## **Европейская экономическая комиссия**

**Соглашение 1958 года – Рассмотрение проектов  
исправлений к действующим правилам,  
предложенных GRE**

### **Предложение по исправлению 1 к поправкам серии 04 к Правилам № 10 (электромагнитная совместимость)**

"Рис. 3

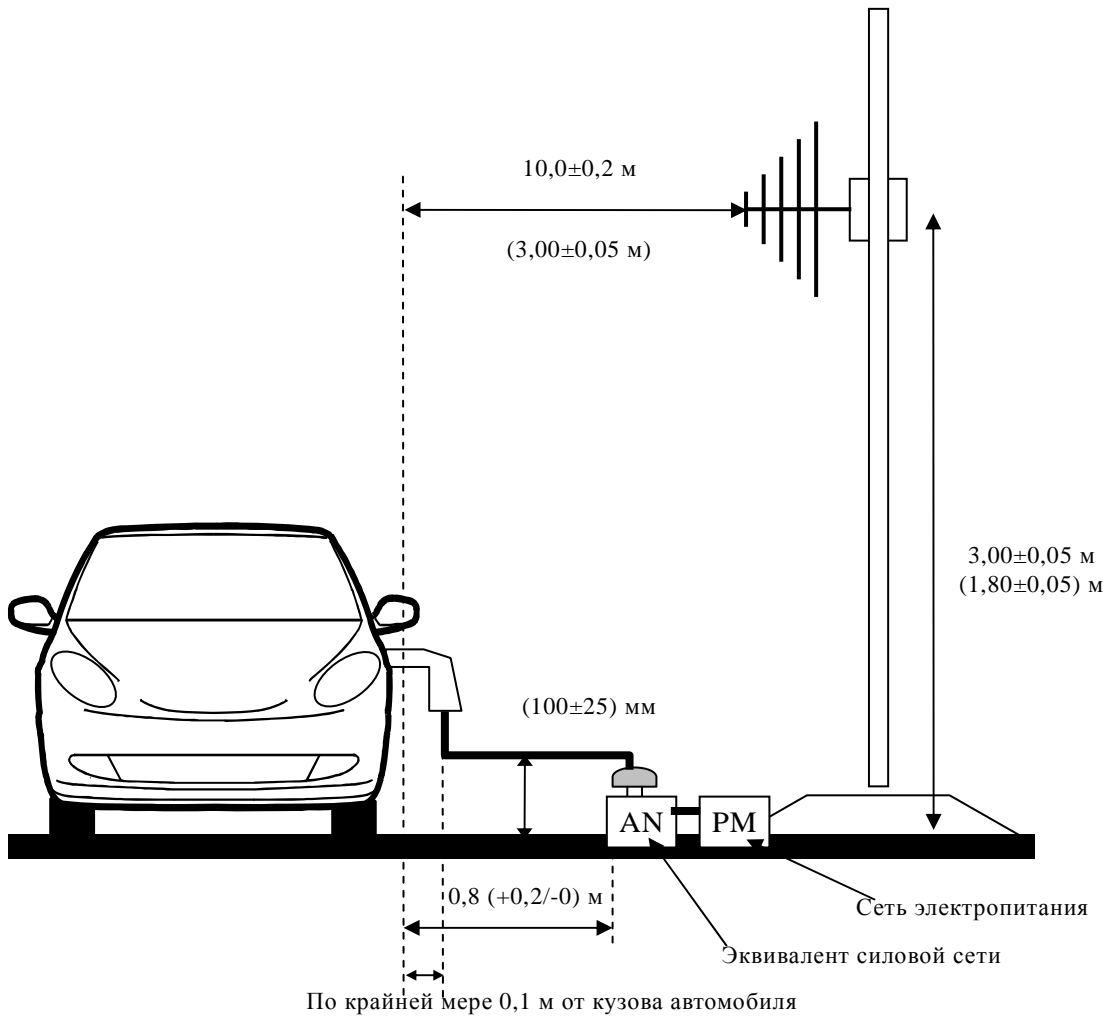
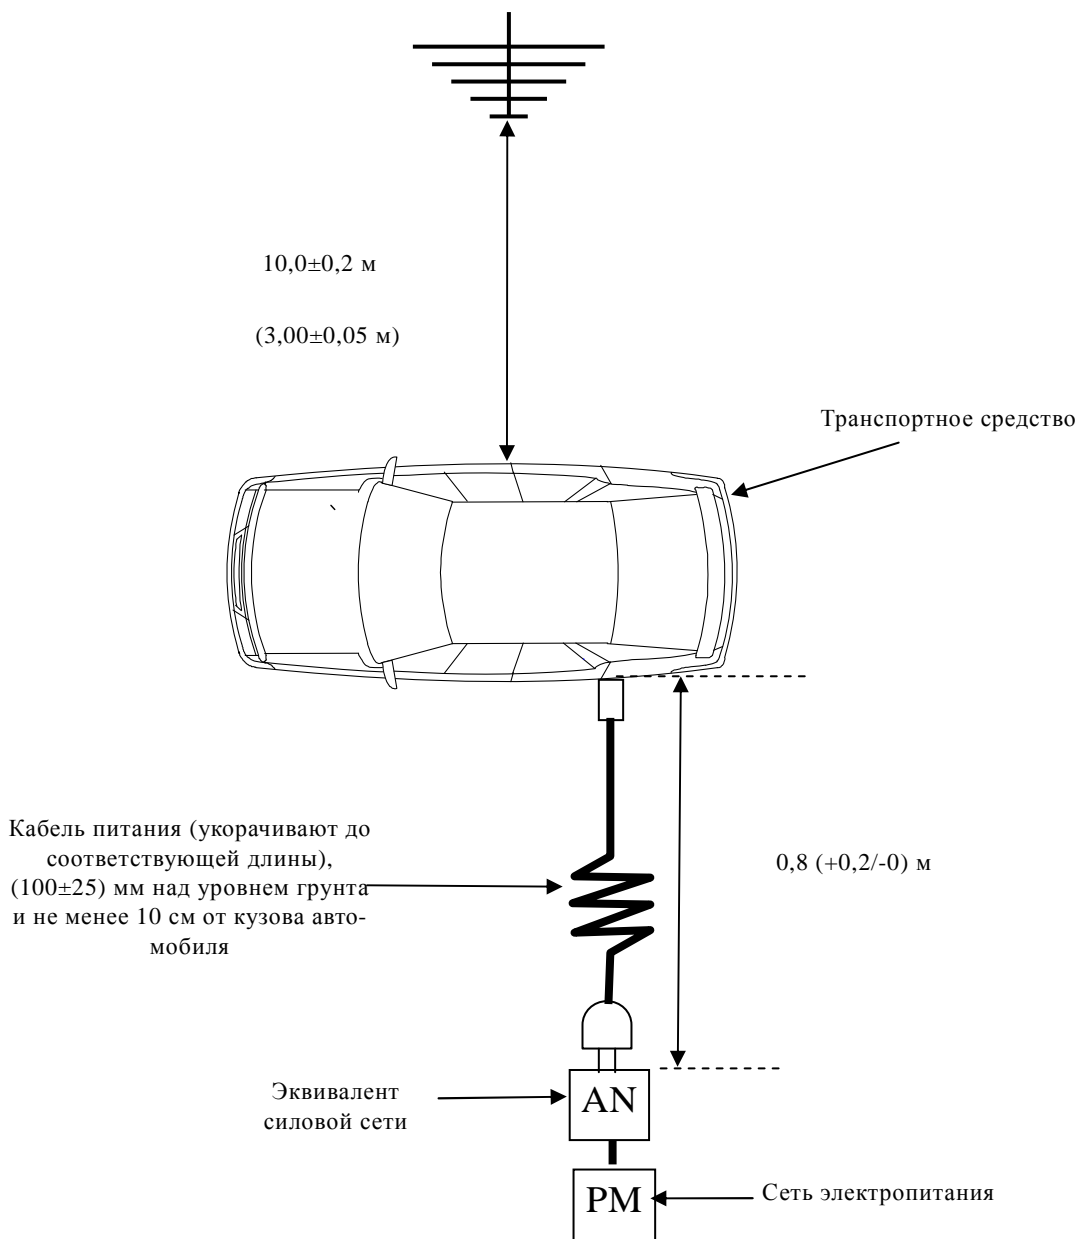
Приложение 4 – добавление

Рисунок 3 исправить следующим образом:

Транспортное средство в конфигурации "режим зарядки ПЭАС с подключением к электросети"

"Рис. 4

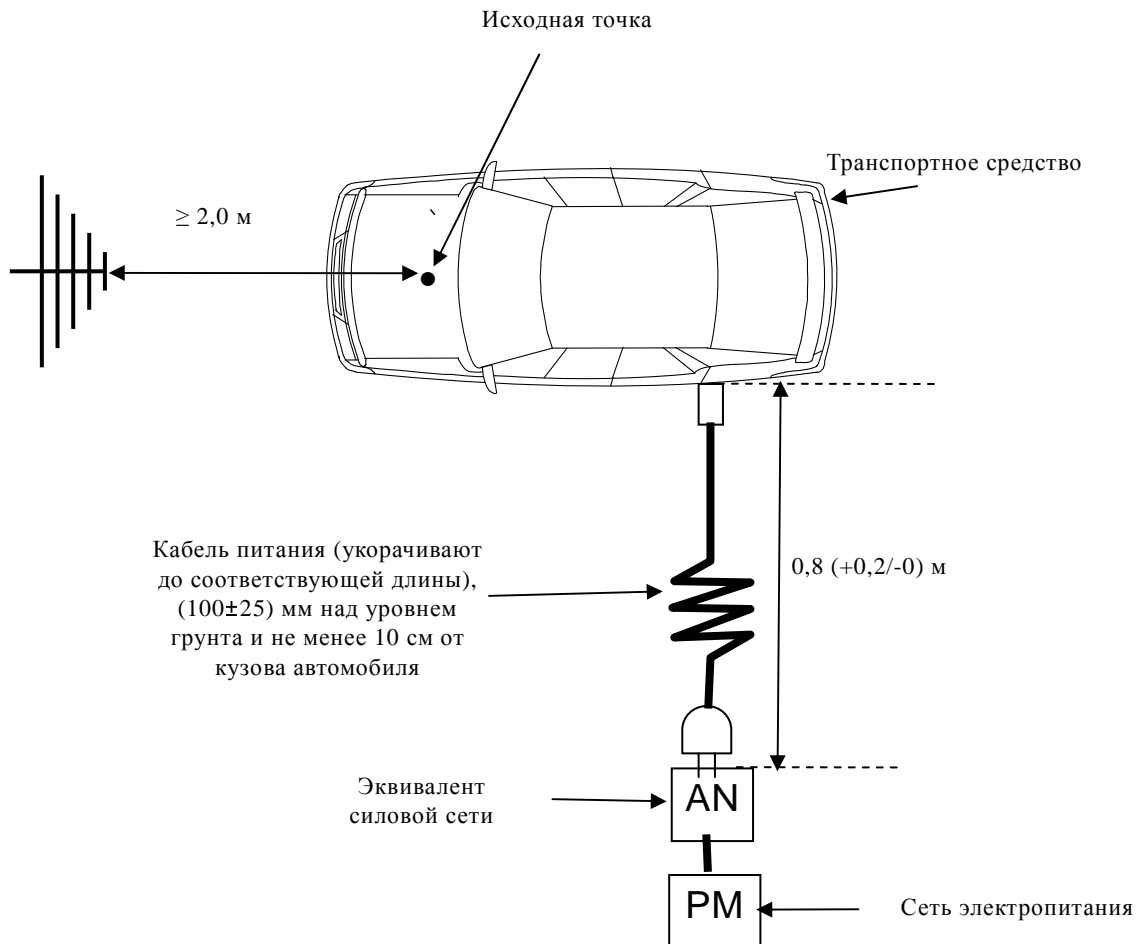
Приложение 6 – добавление

Рисунок 4 исправить следующим образом:

**Транспортное средство в конфигурации "режим зарядки ПЭАС с подключением к электросети"**

"Рис. 1

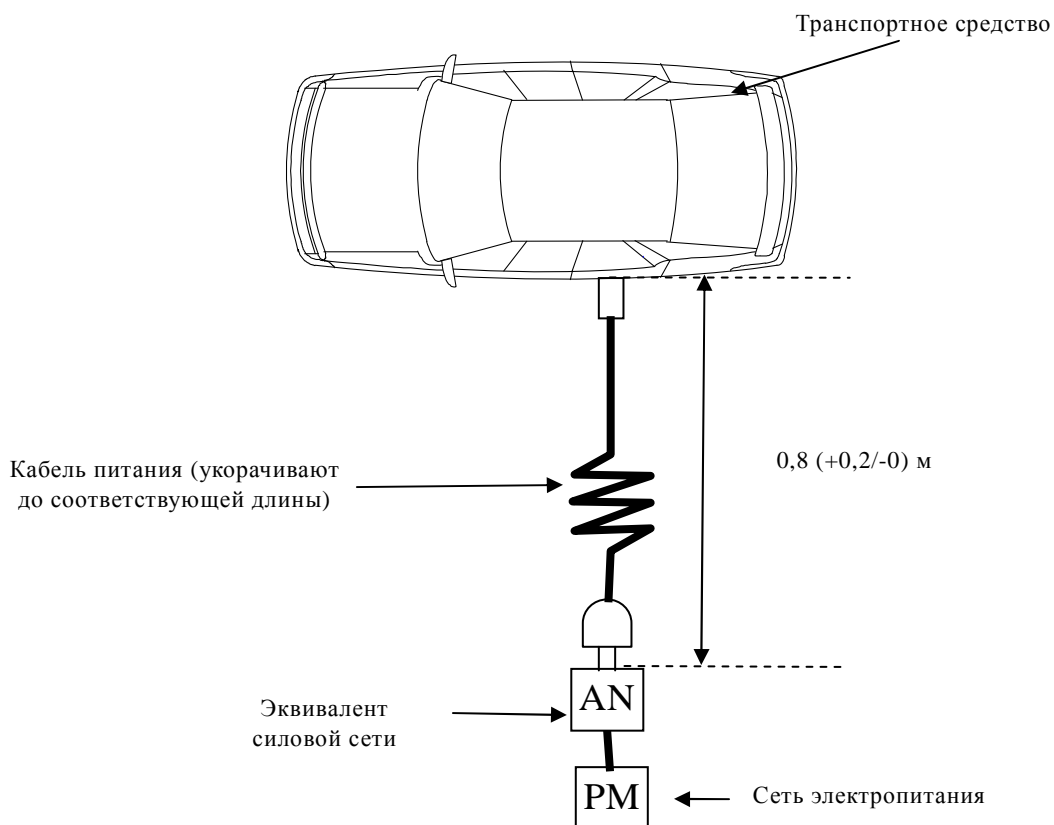
## Приложение 13 – добавление 1

Рисунок 1 исправить следующим образом:

**Транспортное средство в конфигурации "режим зарядки ПЭАС с подключением к электросети"**

"Рис. 1  
Транспортное средство в конфигурации "режим зарядки ПЭАС с  
подключением к электросети"

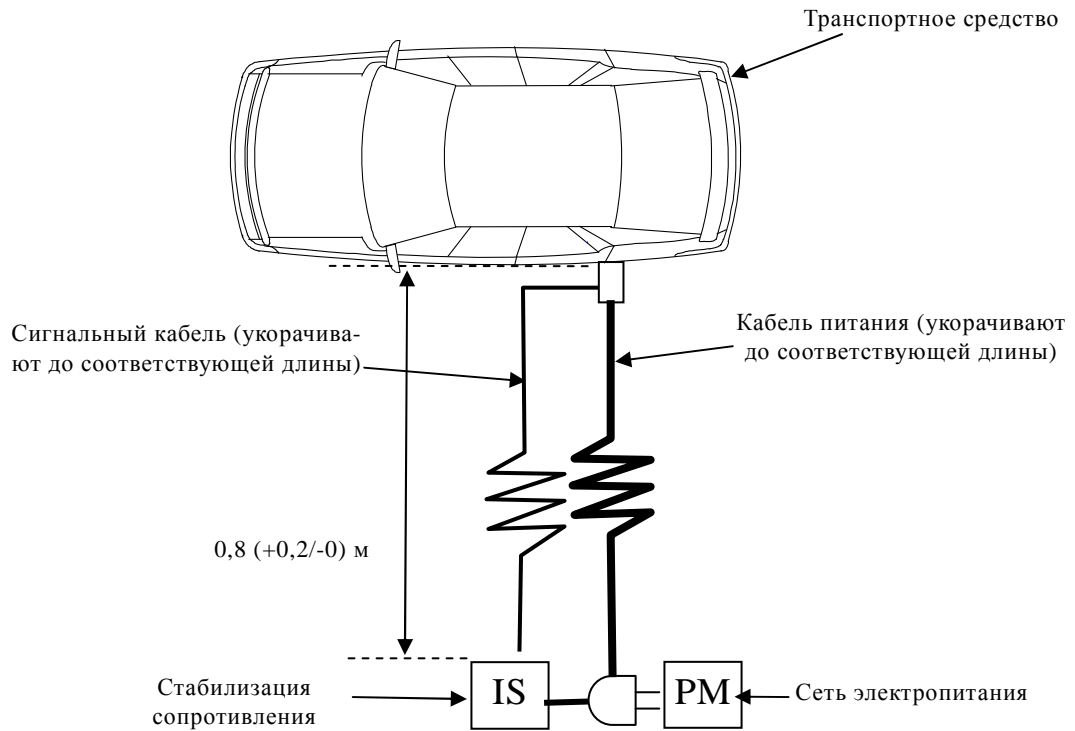
Приложение 14 – добавление 1

Рисунок 1 исправить следующим образом:
